## Mémoire en réponse au Procès-Verbal de Synthèse

Projet de création d'une centrale photovoltaïque sur le territoire de la commune de Mourmelon-le-Petit (Camp militaire de Mourmelon)

Enquête publique

22/01/2024

*Tracé prévisionnel du raccordement de la centrale photovoltaïque de Mourmelon-le-Petit (Mourmelon Zone 6 sur la carte)*

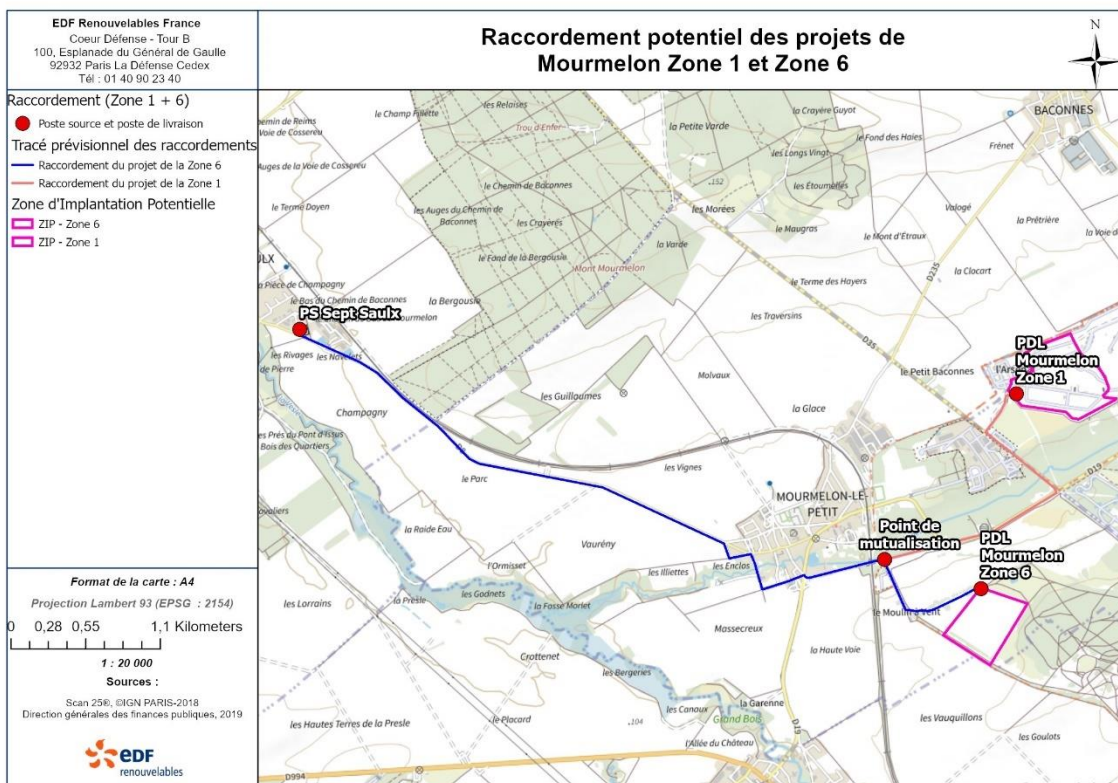
*« Je viens me renseigner pour le projet et surtout pour les raccordements et les éventuels impacts sur mes champs »*

*« Je suis favorable à tout ce qui est énergie renouvelable. Je pense que c'est un beau projet et nous verrons si dans le temps cela impacte certaines personnes notamment pour les divers raccordements »*

**Le tracé définitif du raccordement est donc, à ce jour, non connu.**

Lors du raccordement, Enedis privilégie systématiquement le passage des câbles souterrains le long des voies publiques (routes départementales, chemins ruraux...) afin de limiter au maximum les nuisances. Dans certains cas, le passage par des parcelles privées ne peut être évité et **Enedis prendra alors l'attache des propriétaires et exploitants des terrains concernés afin de s'assurer de leur accord.**

EDF Renouvelables développe depuis plus de 20 ans des projets d'énergies renouvelables sur le territoire français et possède donc une grande expérience dans ce domaine. Ainsi, le tracé de raccordement proposé par EDF Renouvelables (voir carte ci-dessous) provient d'une étude interne. Ce tracé a de **très fortes chances d'être identique au tracé de raccordement retenu par ENEDIS.**

Le tracé devrait emprunter le chemin permettant l'accès au lieu-dit « le Moulin à Vent » puis le chemin de l'Estacade afin de rejoindre la route départementale n°8 jusqu'au poste Source de Sept-Saulx. Aucun champ ou parcelle privée ne devrait être traversé lors de cette opération.

*Impacts de bombes au droit du site – photo de 1949 (source : Géoportail)*

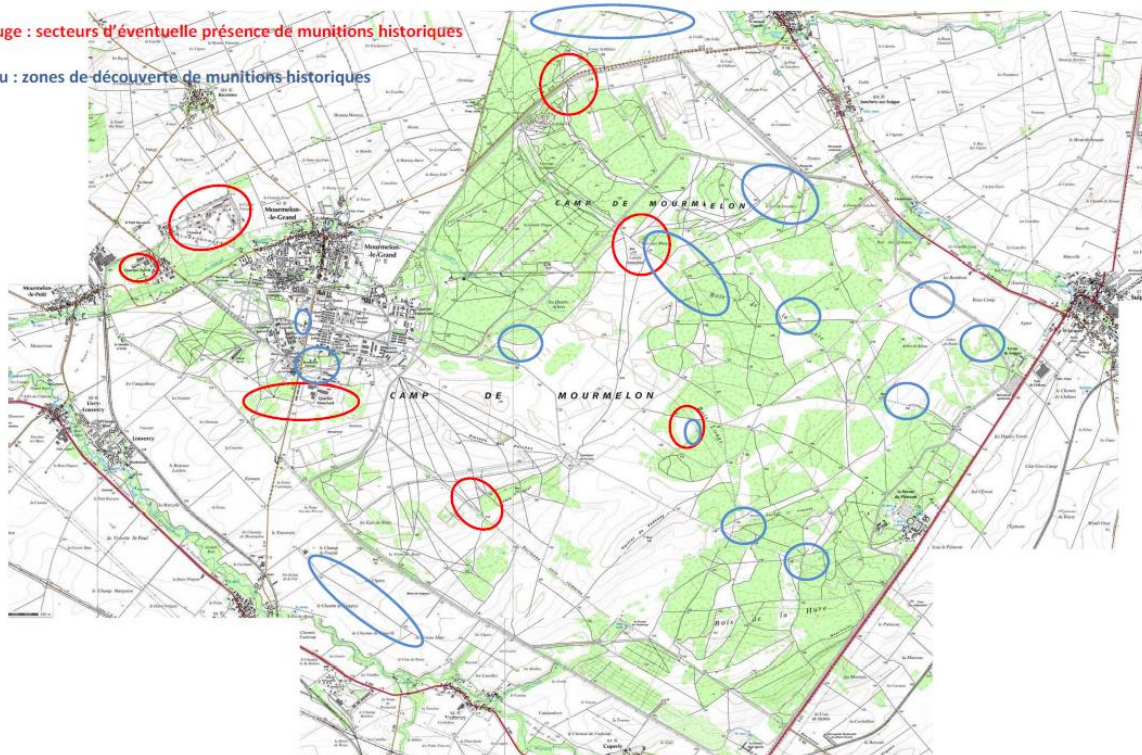
Préciser les résultats de l'étude effectuée par le bureau d'études GINGER BURGEAP concernant l'état initial de la pollution du site

- En 1929, le site était occupé par une activité agricole.
- En 1949, des impacts de bombes ont pu être identifiés à proximité du site confirmant une potentielle pollution pyrotechnique du site. Un diagnostic pyrotechnique sera donc réalisé en amont du chantier afin d'éviter les risques de découvertes de munitions fortuites.
- Le site fait aujourd'hui l'objet d'un « dépôt de fumiers, engrais et supports de culture renfermant des matières organiques (rubrique ICPE n°2171) ».

Cette dernière dénomination fait référence à l'épandage de boues liquides et solides lié à la station d'épuration du camp de Mourmelon-le-Petit. Selon les données transmises par le Ministère des Armées, ces boues seraient **conformes avec la réglementation** (teneurs en éléments et composés ne dépassant pas les limites fixées par la réglementation). Néanmoins, aucun document concernant les analyses chimiques de ces boues n'a été transmis à GINGER BURGEAP. **Aucun épandage n'a eu lieu depuis plus de 10 ans.**

Ces boues peuvent être sources potentielles de pollution et ont pu relâcher dans les sols des métaux. Ainsi, GINGER BURGEAP conclue à la **nécessité de réaliser 16 sondages du sol** au droit du site, afin d'en déterminer l'état environnemental. De plus, au vu du projet d'aménagement qui prévoit la potentielle mise en place d'un parc photovoltaïque avec la présence d'ovidés, le bureau d'étude préconise également le **prélèvement et l'analyse des végétaux au droit du site.**

Par ailleurs, au regard des impacts de bombes observés sur les photos aériennes de 1949 et des découvertes alentours (voir cartes ci-dessous), une **sécurisation pyrotechnique** sera réalisée préalablement au chantier. Tous les documents historiques déployés par GINGER BURGEAP sont disponible en annexe 4 de l'étude d'impact (photographies, texte, arrêté préfectoraux...).

*Schéma d'une fondation de type pieu battu*

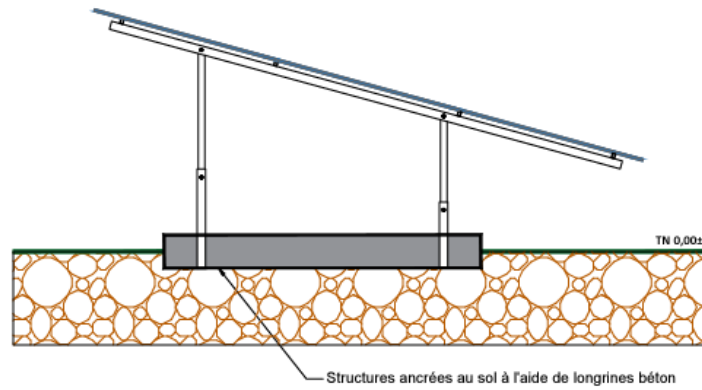
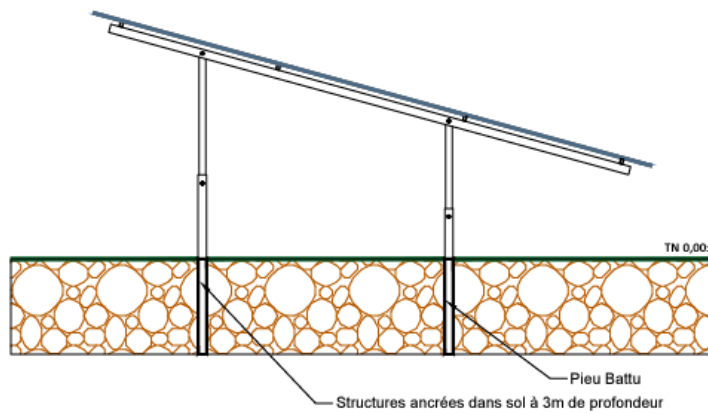
Apporter toute explication utile au choix du mode d'ancrage au sol des panneaux par pieux qui permette d'écarter le risque de pollution au contact d'une remontée de la nappe ou dans le cadre de l'infiltration des eaux de ruissellements, au contact de ces pieux, susceptibles de s'altérer dans le temps.

Pour le projet de Mourmelon-le-Petit, il est envisagé que les structures soient ancrées au sol par des **fondations enterrées de type pieux en acier battus**. Les pieux en acier seront mis en place dans le terrain par battage mécanique jusqu'à la profondeur nécessaire pour résister aux efforts appliqués à la structure. Selon notre expérience sur ce type de terrain, l'enfouissement des pieux sera d'environ 2 m de profondeur en moyenne (maximum 3,5 m).

Le battage mécanique de pieux n'entraîne pas d'excavations du sol et ne produit pas ou peu de matériaux en déblais.

Cette méthode de fixation des panneaux photovoltaïques par pieux battus a l'avantage de **limiter grandement l'emprise et le remaniement des sols par rapport** à des fondations de type gabions et longrines. Hors, sur le site de Mourmelon-le-Petit, les eaux de ruissellement représentent un enjeu fort (étude d'impact, page 93), notamment par la présence d'une nappe affleurante. L'utilisation de fondations superficielles pourraient entraîner une modification du fonctionnement hydraulique du site et générer des changements dans la nappe affleurante.

Aux vues des faibles emprises concernées par les pieux, ceux-ci sont considérés **transparents d'un point de vue hydraulique** et donc n'engendrent pas d'imperméabilisation complémentaire.

En ce qui concerne le risque de détérioration des pieux – notamment pour la pollution des sols ou de la nappe -, il n'y a aucun risque sur ce point.

En effet, EDF Renouvelables réalisera des analyses des propriétés physico-chimiques du sol et des eaux, notamment pour évaluer la corrosivité du sol. Selon les résultats de ces analyses, les fondations seront dimensionnées de sorte à **résister sans détérioration pour toute la durée de vie de la centrale**.

Si le pieux battu acier ne tient pas la durée de vie, nous pourrions privilégier une solution de micropieux béton. Le béton étant inerte, cette fondation ne se modifiera pas dans le temps et gardera une transparence vis-à-vis des enjeux hydrauliques du site.

De plus, les spécifications qu'EDF Renouvelables utilise pour les fondations ne permettent pas l'utilisation d'acier sacrificiel. Ainsi, il n'y a **pas risque de rouille au contact de l'eau**.

Schéma de l'écoulement des eaux au droit du site

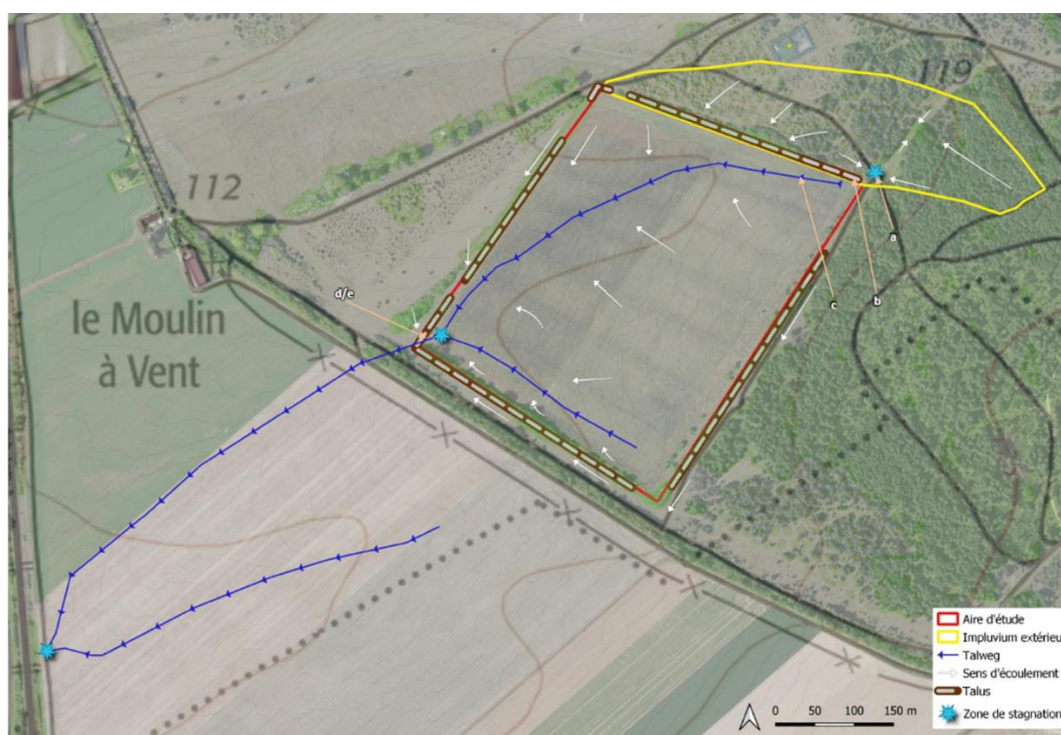
Que soient résumées les mesures de suivi dans le cadre du dispositif de gestion des eaux pluviales, telle que définie dans l'étude hydraulique INGETEC en page 592 et 593 de l'étude d'impact.

Les aménagements projetés (bandes enherbées, haies, fossés) permettront de maîtriser les ruissellements de la centrale photovoltaïque de la pluie courante jusqu'à la pluie trentennale.

Le projet et ses mesures de gestion des eaux pluviales **permettront la non aggravation** des risques liés aux ruissellements vers l'aval.

Le projet amène la création de nouvelles surfaces imperméabilisées (pistes, citernes, postes de livraison/transformation) qui engendrent une hausse des débits en situation future. Pour réduire l'impact hydraulique du projet et maintenir la continuité hydraulique au droit du site, des aménagements de gestion des eaux pluviales seront mis en place, alliant les intérêts hydrauliques et écologiques :

- Des fossés enherbés seront placés le long des pistes afin de stocker et infiltrer les eaux générées par le projet, d'une pluie courante à une pluie d'occurrence trentennale. Ces

aménagements assurent la non-augmentation des débits et des volumes ruisselés vers l'aval. Les pistes auront un profil en mono-pente pour diriger efficacement les eaux vers les fossés

- De plus, deux bandes enherbées et deux haies seront mises en place pour leur rôle dans l'amélioration de la biodiversité locale. Ces éléments ont été placés préférentiellement en amont des pistes afin de favoriser le ralentissement des écoulements, tout en protégeant les pistes de l'érosion. Ces aménagements permettront également de ralentir et favoriser le micro-stockage des eaux des pistes attenantes.

En complément, pour maintenir la continuité hydraulique actuelle du site, les pistes ne seront pas surélevées par rapport au terrain naturel et deux passages à gué seront installés au droit des points bas des pistes au sud-est au droit de la traversée des axes de ruissellement. Ces passages à gué assureront également la protection des pistes contre l'érosion.

Une fois les différents aménagements mis en place, EDF RENEUVELABLES France se chargera de surveiller leur bon fonctionnement et leur entretien.

Ainsi, des visites régulières seront réalisées pour vérifier le niveau d'envasement des fossés. Ces visites permettront de mettre en évidence les possibles dysfonctionnements des ouvrages et de mettre en œuvre des mesures correctives adaptées dans les plus brefs délais.

Des visites occasionnelles seront également à programmer, notamment après les épisodes pluvieux importants, pour vérifier l'efficacité des aménagements mis en place et déclencher un éventuel entretien post-épisode pluvieux.

L'entretien des ouvrages se fera sur un temps régulier (fauche de la végétation deux fois par an) et sur un temps occasionnel (curage). Il sera mis en œuvre en fonction des besoins et/ou des dysfonctionnements constatés. Les déchets produits (déchets verts et boues) seront valorisés ou éliminés conformément à la réglementation.
